BATTERIE

INFORMATION TECHNIQUE N°. 11- 2003

COMMUNICATION DE SERVICE 04-2004

COMMUNICATION DE SERVICE NUMERO 006-2007

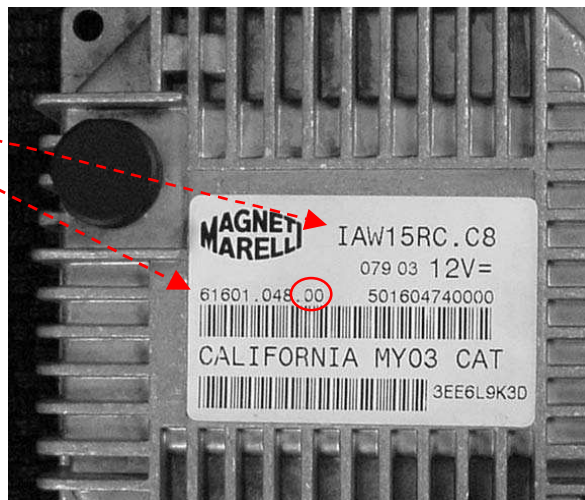
si le régime du moteur devient irrégulier, nous vous conseillons de contrôler la plaque de la centrale du moteur.

Cause possible: erreur d'étalonnage de la centrale électronique

Solution technique: remplacement de la centrale

Centrale correcte	Centrale correcte	Centrale à remplacer
n°série	IAW5RC.C8	IAW5RC.C8	IAW5RC.C8
Sigle MM	61601.048.01	61601.048.00	61601.048.00
Marque jaune	absent	présent	absent

Si la centrale montée sur le véhicule n'est pas correcte il faut absolument la remplacer.

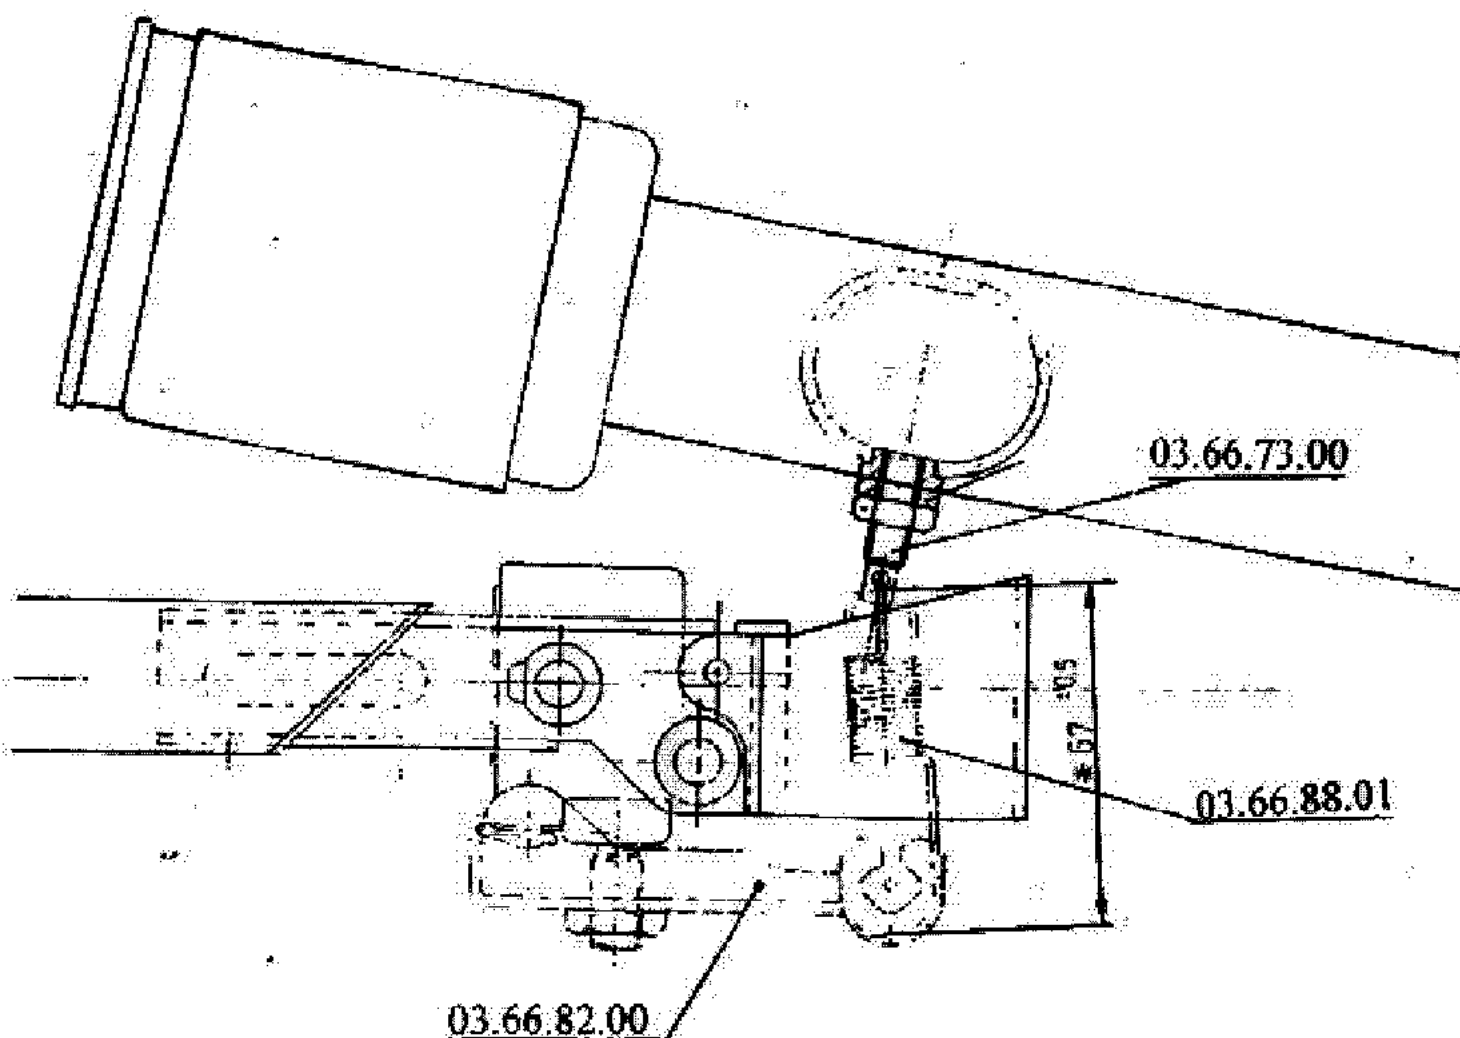
siamo ad informarVi che sul modello in oggetto viene montato un correttore di frenata.

Si tratta di un dispositivo meccanico collegato al forcellone posteriore tramite una molla; in base alla posizione dello stesso (quindi in conseguenza al carico gravante sull'asse posteriore) la valvola all'interno del correttore ripartisce la pressione olio freni dell'impianto integrale in proporzione variabile tra pinza anteriore e posteriore (aumentando il carico sul posteriore aumenta la pressione sulla pinza posteriore e viceversa).

N.B. : Il sistema lavora in accordo con la taratura degli ammortizzatori posteriori, sostituendoli con altri di differenti caratteristiche tecniche il funzionamento dell'impianto viene compromesso.

Dopo il montaggio della molla 03.66.88.01 al correttore di frenata 03.66.82.00 e sul forcellone 03.54.02.00 assicurarsi che la distanza tra i due attacchi risulti essere mm. $67 \pm 0,5$.

La regolazione va effettuata regolando il particolare 03.66.73.00.

Quando si regola il sistema la motocicletta deve essere messa sul cavalletto centrale o comunque senza nessun carico sulla ruota posteriore.

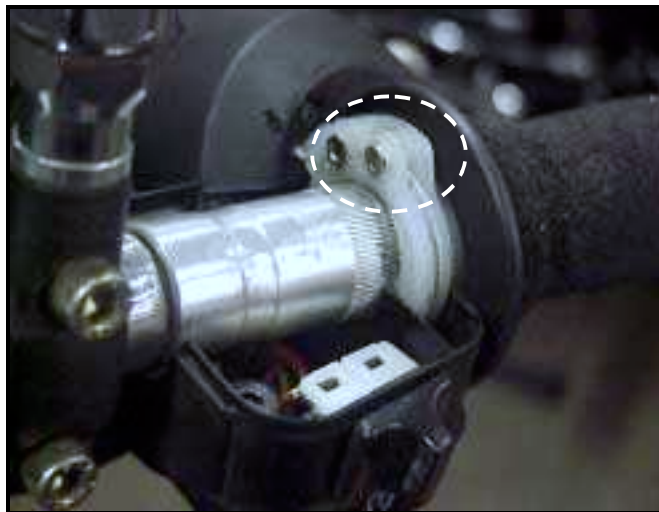
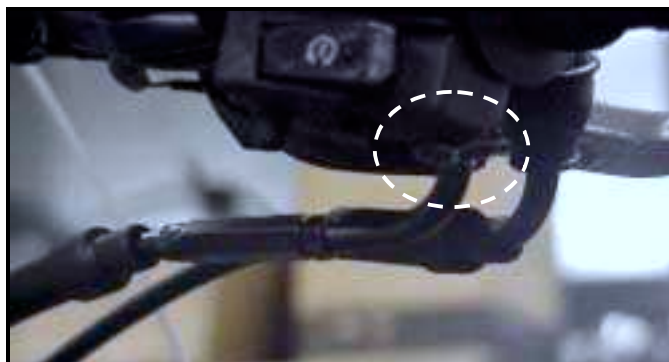
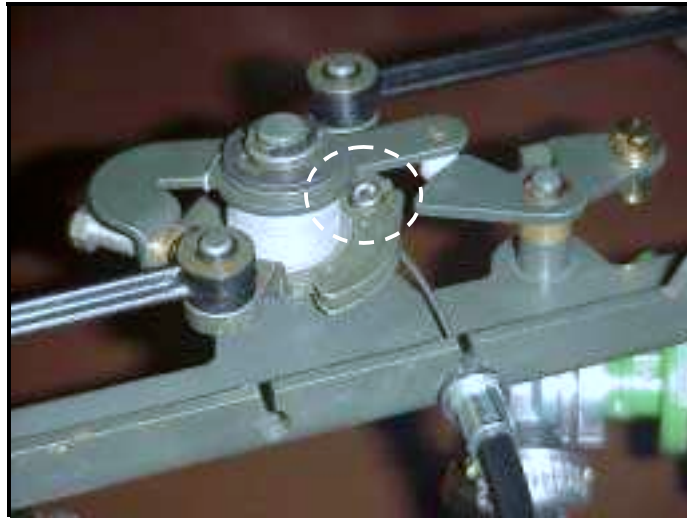
All the bikes involved in the Recall Campaign are already equipped with twist-grip handle control that is prearranged to assemble the recovery cable for gas transmission; as a consequence it will not be necessary to replace the twist-grip handle control.

1. With the use of pliers remove the plastic cap that occlude housing of the recovery cable for gas transmission (1).

2. With the use of a proper screw tap (12X1) thread the housing internal part.
3. Disassemble the twist-grip handle control, insert the end of the wire in its proper seat (2) and then screw the threaded part of gas transmission in its housing (3).

4. Remove the saddle and the tank so that you can work free on part between throttle valves.
5. Go through the end of the gas transmission till it reaches it's proper housing positioned on the gear between throttle valves than fit the second end of the wire (4).

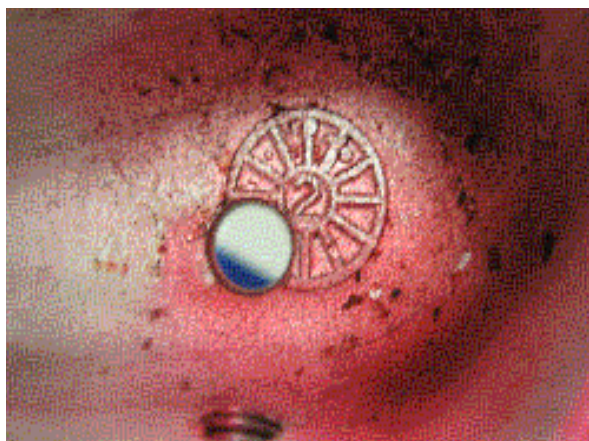
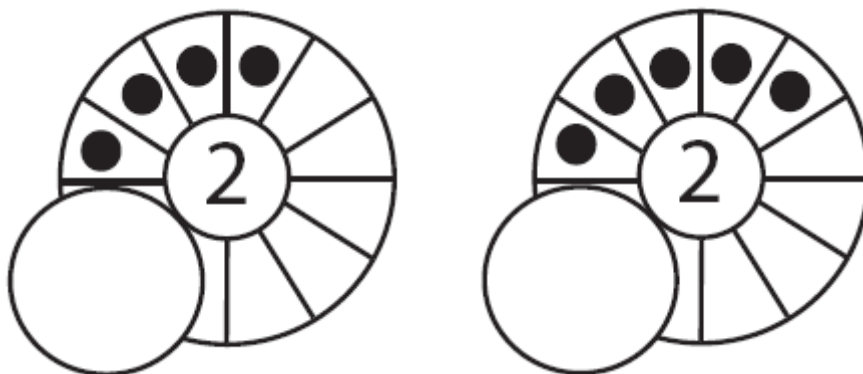
dans certains modèles des motocycles en question, on a constaté des cas de rupture de la plaque inférieure de la fourche (code article **03494000** pour California 1100 EV et code article **03494045** pour California 1100 Stone).

Le contrôle que vous devrez effectuer consiste dans la vérification du dateur que vous trouvez dans la partie inférieure de la plaque de fourche (voir photo ci-jointe).

REMARQUE : la présence du trou sur le dateur, comme indiqué en figure, n'entache pas la lecture de la date de production

Il ne faut remplacer que les plaques marquées du chiffre 2 central et de quatre ou cinq petits points sur les “quartiers” :

RESSORT DU CLIQUET COMMANDE CHANGEMENT VITESSE

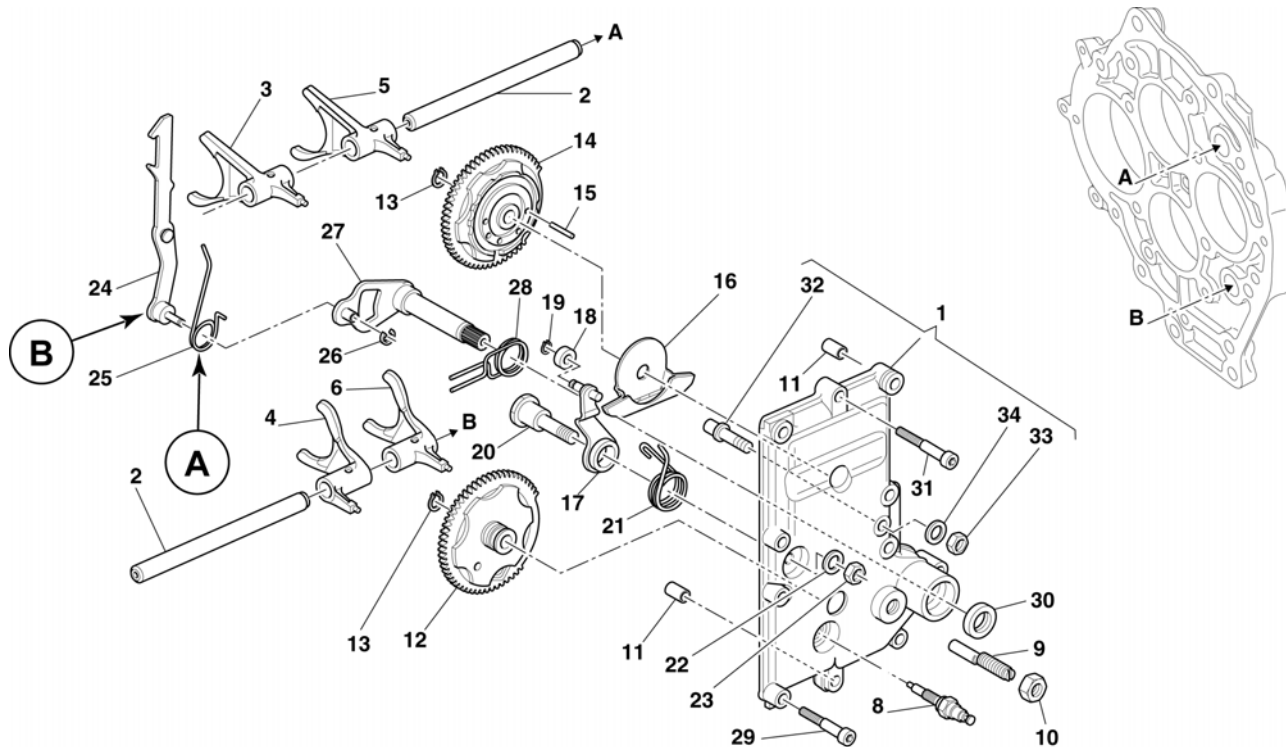
rupture du ressort cliquet commande changement vitesse

S'il y a casse du ressort du cliquet (**A**) sur des véhicules précédents aux numéros de cadre **KT111435 - KS112350**, il est nécessaire de remplacer le cliquet (**B**) (à la suite de sa commande, il parvient automatiquement le cliquet modifié).

La modification consiste dans la réduction du diamètre intérieur des spires du ressort de 16 mm à **15 mm**.

Photo 1

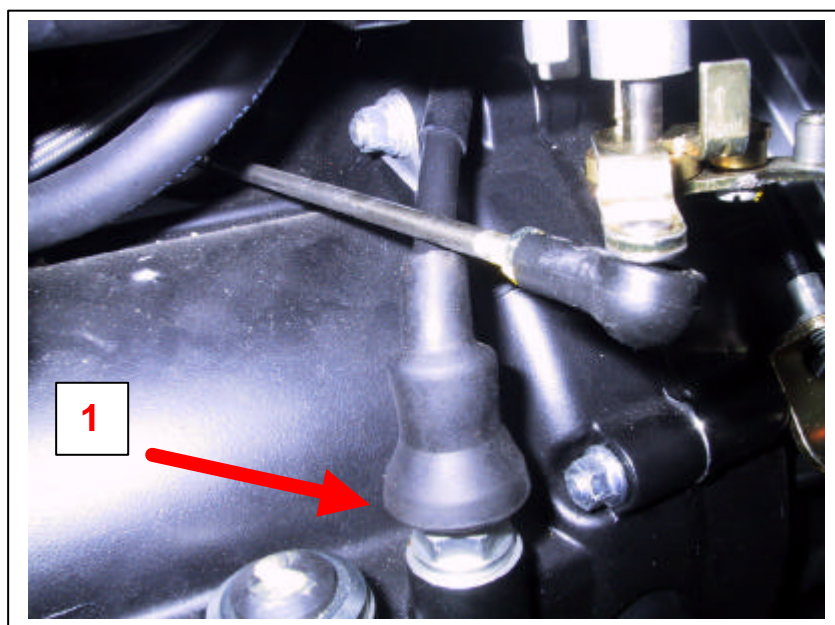
Nous avons constaté la possibilité de rupture du câble de l'indicateur de vitesse sur les véhicules susmentionnés équipés de commande des gaz avec câble de retour (code 01603380) suite à un angle excessif de fixation au moteur (1). (Photo 1)

En cas de remplacement du câble, les nouveaux câbles code 01760481 (remplaçant le code 01760480) et code 01760492 (remplaçant le code 01760491) sont disponibles en pièces détachées. Ils sont dotés d'une fixation au moteur avec un angle modifié (20°).

Photo 2

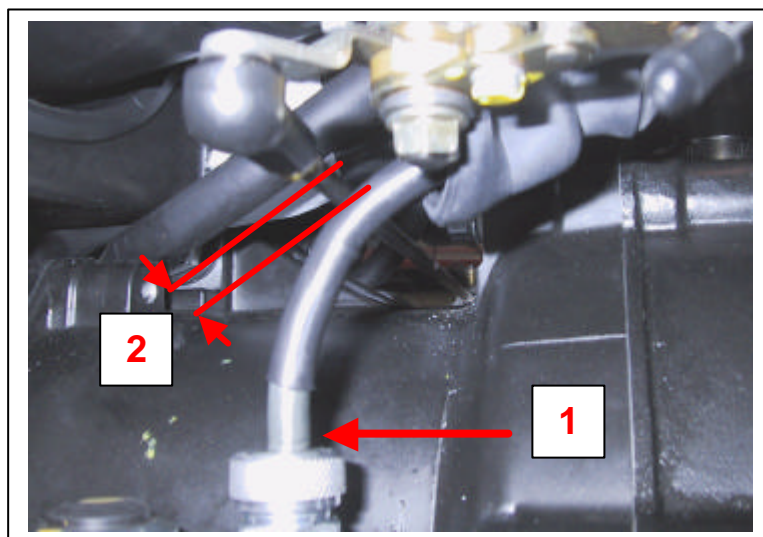
Lors du montage du câble, tourner le raccord métallique (1) de façon à obtenir la distance maxi (2) entre le câble de l'indicateur de vitesse et le tirant du corps à papillon (minimum 5 mm). (Photo 2)

Le cas où il ne serait pas possible d'obtenir la distance prévue, agir sur la position du corps à papillons en desserrant les colliers de fixation sur les conduits en caoutchouc et remettre en place de façon à assurer la distance minimum prévue entre le câble de l'indicateur de vitesse et le tirant du corps à papillons.

Photo 3

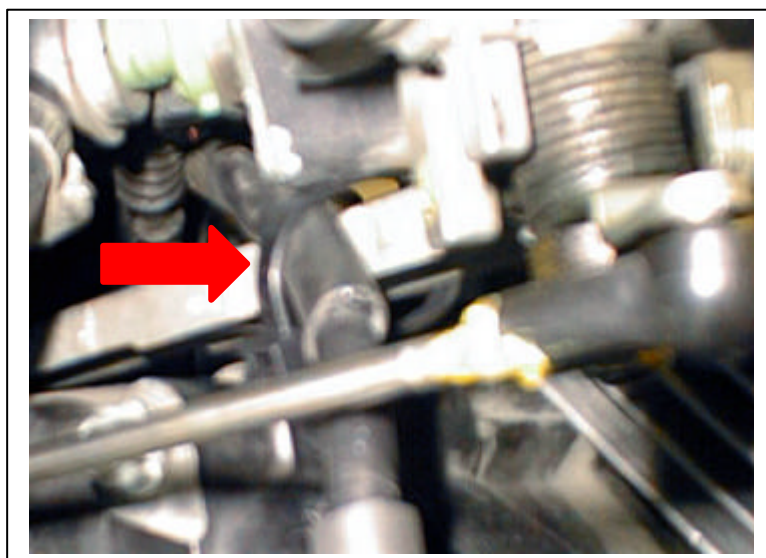
Prendre garde au bon positionnement du câble de l'indicateur de vitesse qui **doit absolument passer à gauche de la tringle des corps à papillons**, et être fixé au moyen d'un collier sans le bloquer mais pour le garder simplement dans cette position. (Photo 3)
